STUDER

Service Information

SI 99/86 D/E

A810 Software 25/86

MASTER CONTROL PCB 1.810.733-00

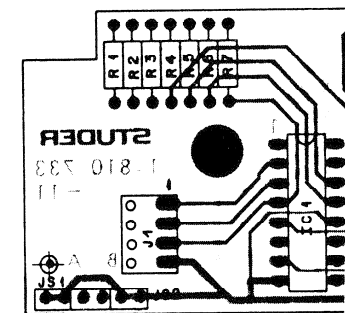
Der Jumper JS2 auf dem Master-Control PCB 1.810.733.00 hat neu folgende Funktion:

JS2 in POS A = Funktionstasten verriegelt mit Stop-Taste

JS2 in POS B = Funktionstasten direkt schaltbar

The jumper JS2 on the Master-Control PCB 1.810.733.00 has the following new function:

JS2 in POS A = Function change-over locked with Stop-Key

JS2 in POS B = Function change-over directly switchable

Damit bei der A810 Pilot-Ausführung die automatische Umschaltung Tape A / Tape B möglich ist, muss der Jumper in Position B stehen.

In order to make possible an automatic changeover from Tape A to Tape B in the A810 Pilot version (or vice versa) the jumper must be in position B.

MASTER CONTROL PCB 4 SPEED 1.810.765-00

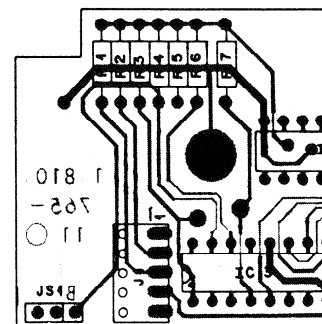
Der Jumper JS1 auf dem Master-Control PCB 1.810.765.00 hat neu folgende Funktion:

JS1 in POS A = Funktionstasten verriegelt mit Stop-Taste

JS1 in POS B = Funktionstasten direkt schaltbar

The jumper JS1 on the Master-control PCB 1.810.765.00 has now the following function:

JS1 in POS A = Function change-over locked with Stop-Key

JS1 in POS B = Function change-over direct switchable.

Layout 1.820.780.12
 Bestückungsplan 1.820.780.12

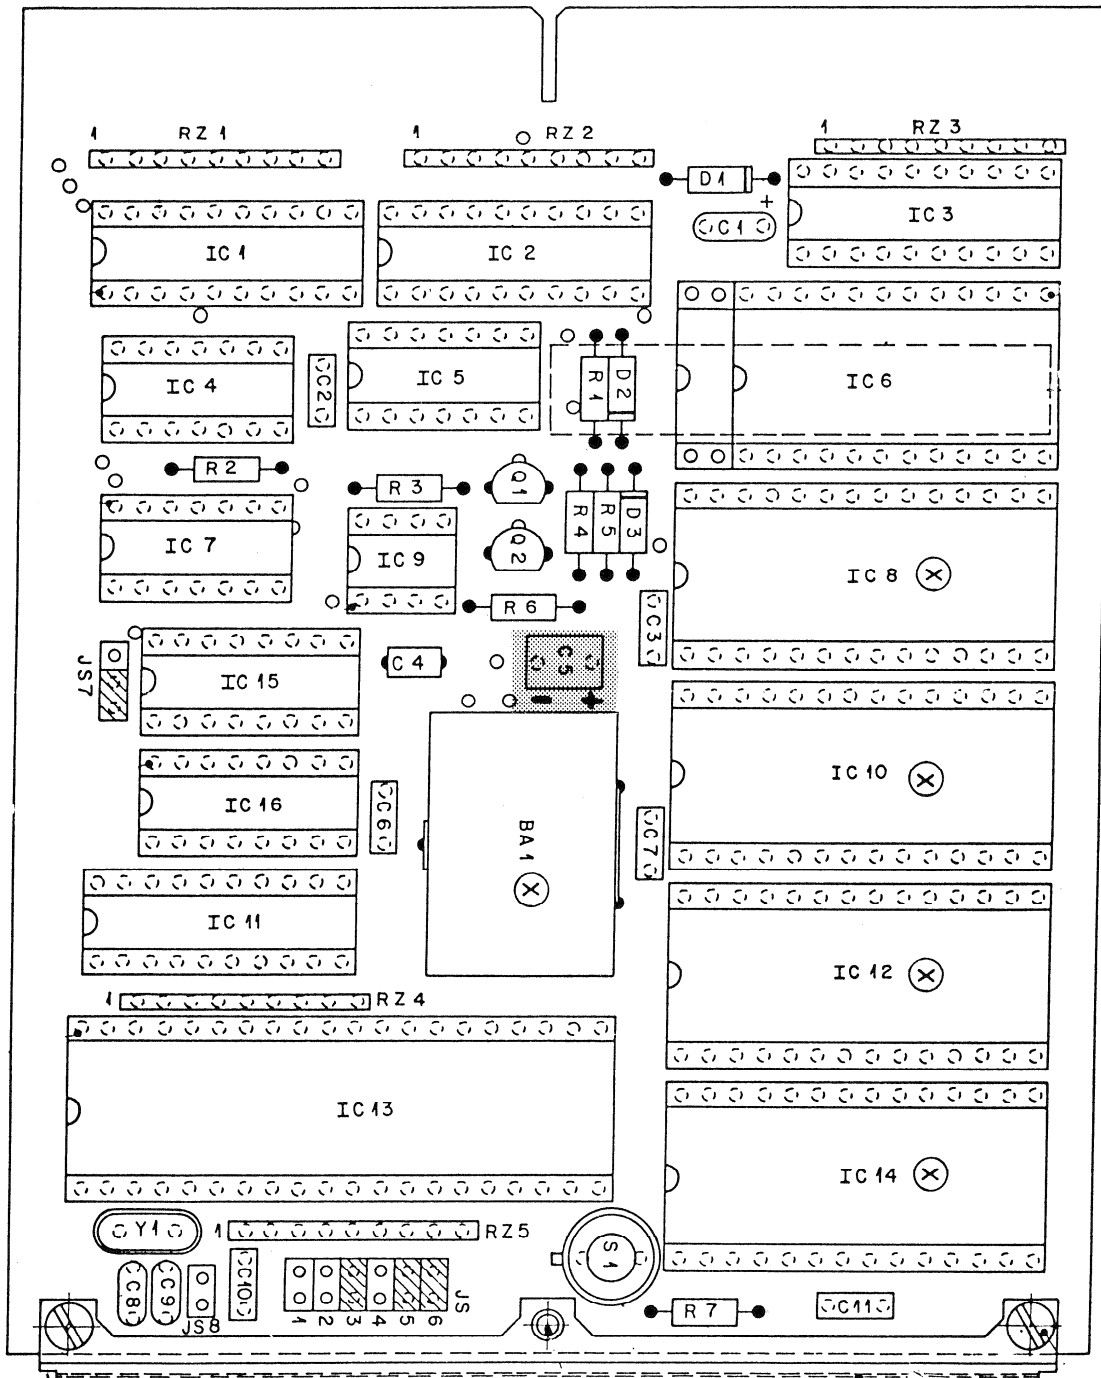
Dazu muss der Kondensator C5(0,47µF) auf der Mikroprozessor-Karte 1.820.780.12 auf 10µF (59.26.2100) geändert werden (siehe Belegungsplan).

To make sure that the microprocessor with the MPU PCB 1.820.780.81 and 1.820.780.82 (Layout 1.820.780.12) starts up smoothly in all cases, the MPU reset time must be lengthened to 100ms.

Therefore, capacitor C5 (0,47 µF) of the microprocessor board layout 1.820.780.12 has to be changed to 10 µF 59.26.2100 (see layout).
